**AVIS RELATIF À LA PROTECTION
CONTRE LES EVENTUELS EFFETS NOCIFS ET NUISANCES
PROVOQUÉS PAR LES RAYONNEMENTS NON IONISANTS
GÉNÉRÉS PAR DES ANTENNES ÉMETTRICES STATIONNAIRES**

Commune : LIEGE - Exploitant : PROXIMUS

Référence exploitant : 41CHE_00

Rapport n° 2799 / 2025

Figure 1 : Vue en plan des lieux de séjour et des points de contrôle

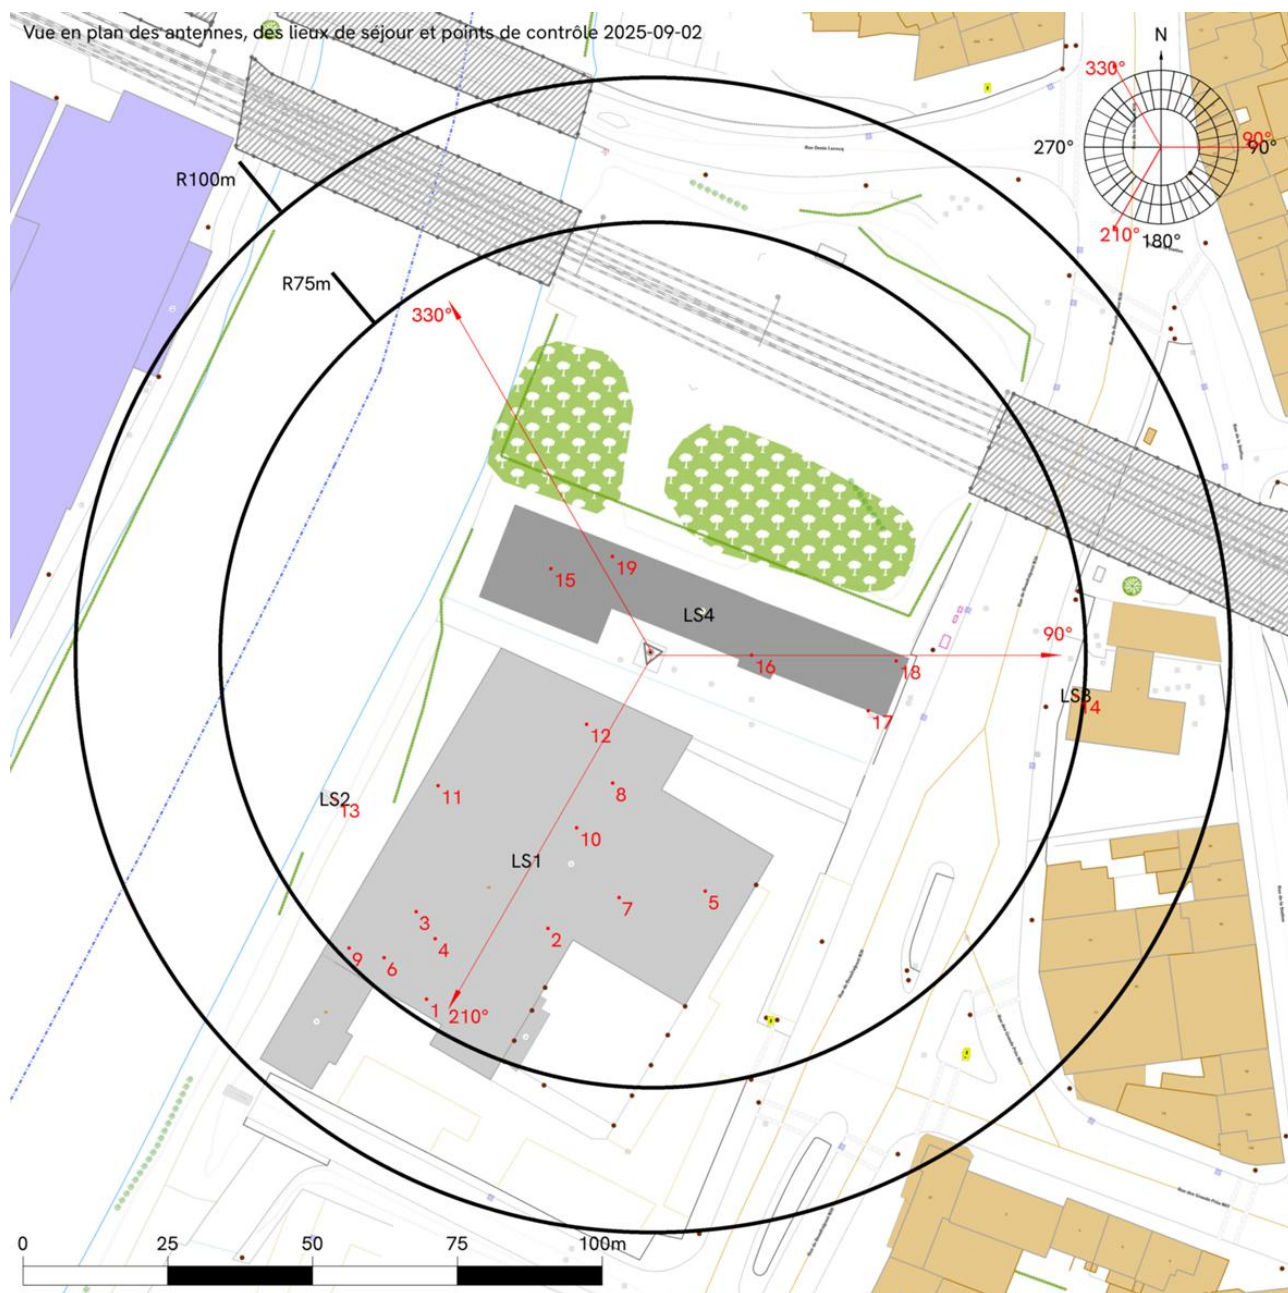
N° point de contrôle	LS	Atténuation (dB)	Indice d'exposition relatif à la limite par installation IE_i
18	LS4	3,0	0,051
16	LS4	3,0	0,044
19	LS4	3,0	0,041
15	LS4	3,0	0,039
17	LS4	3,0	0,038
1	LS1	3,0	0,035
6	LS1	3,0	0,032
9	LS1	3,0	0,031
14	LS3	3,0	0,028
4	LS1	3,0	0,028
12	LS1	3,0	0,028
3	LS1	3,0	0,025
10	LS1	3,0	0,024
8	LS1	3,0	0,020
2	LS1	3,0	0,019
7	LS1	3,0	0,011
11	LS1	3,0	0,009
13	LS2	3,0	0,009
5	LS1	3,0	0,006

En ce qui concerne les antennes de l'installation mentionnées dans le tableau 1, la distance maximale à laquelle la limite pourrait être atteinte, à l'extérieur, est égale à 87,6 m. S'il n'y a pas de LS à une distance inférieure, les antennes respectent forcément la limite d'immission.

Dans le cas des LS situés à l'intérieur des bâtiments, une atténuation d'obstacle est prise en compte et il en résulte que la distance maximale à laquelle la limite pourrait être atteinte se réduit à 62,2 m.

Figure 2 : Vue en plan des installations d'antennes dans un rayon de 300 mètres autour de l'installation faisant l'objet de la demande d'avis

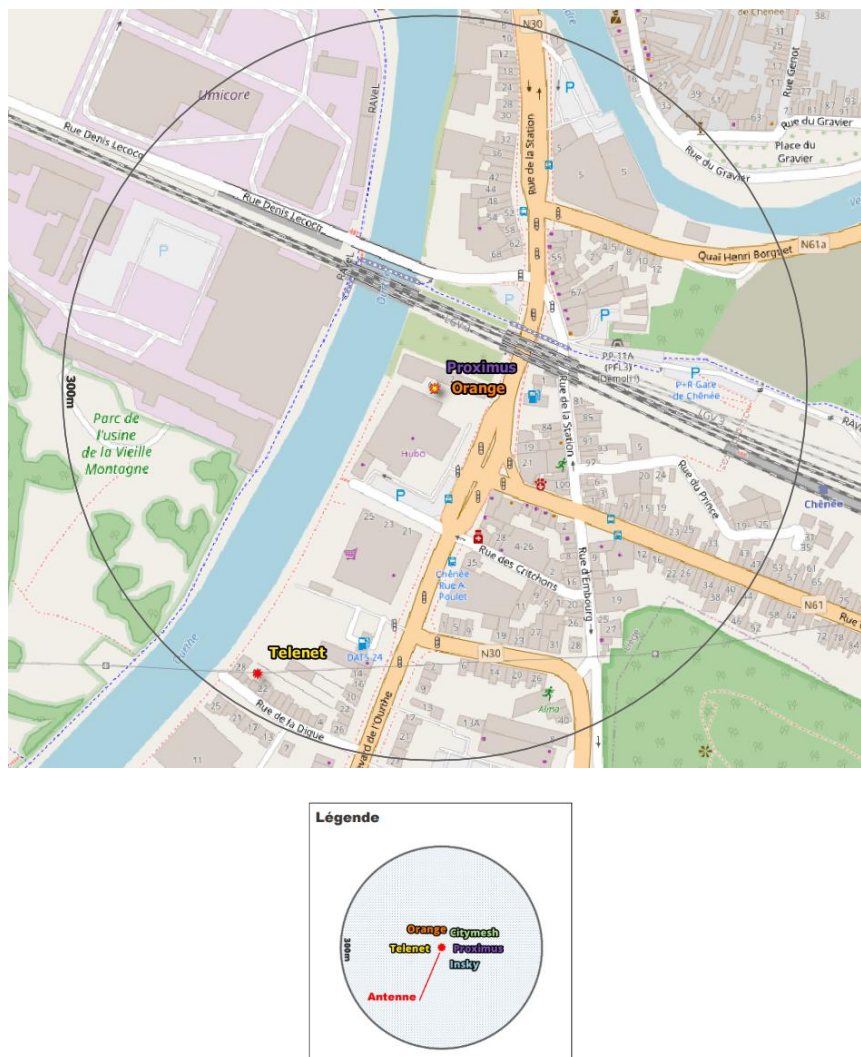
- c) dans tous les autres cas, il a été vérifié que la limite cumulative définie à l'article 4, §2 du décret n'est pas dépassée dans les lieux de séjour sur base du nombre d'installations localisées dans la zone d'évaluation de 300 mètres de rayon représentée dans la figure 2, de leur localisation ainsi que des données inscrites dans la figure 1 et au paragraphe 4 du présent avis et dans les avis attestant le respect de la limite par installation ou de la limite abrogée de 3 V/m relatifs aux autres installations reprises dans la figure 2.

Compte tenu des considérations ci-dessus, il apparaît que l'intensité du rayonnement électromagnétique généré, dans les lieux de séjour situés dans un rayon de 300 mètres autour de l'installation référencée dans le paragraphe 2, par l'ensemble des antennes émettrices stationnaires de l'ensemble des exploitants du même site d'antennes émettrices stationnaires respecte la limite fixée à l'article 4, § 2 du décret.
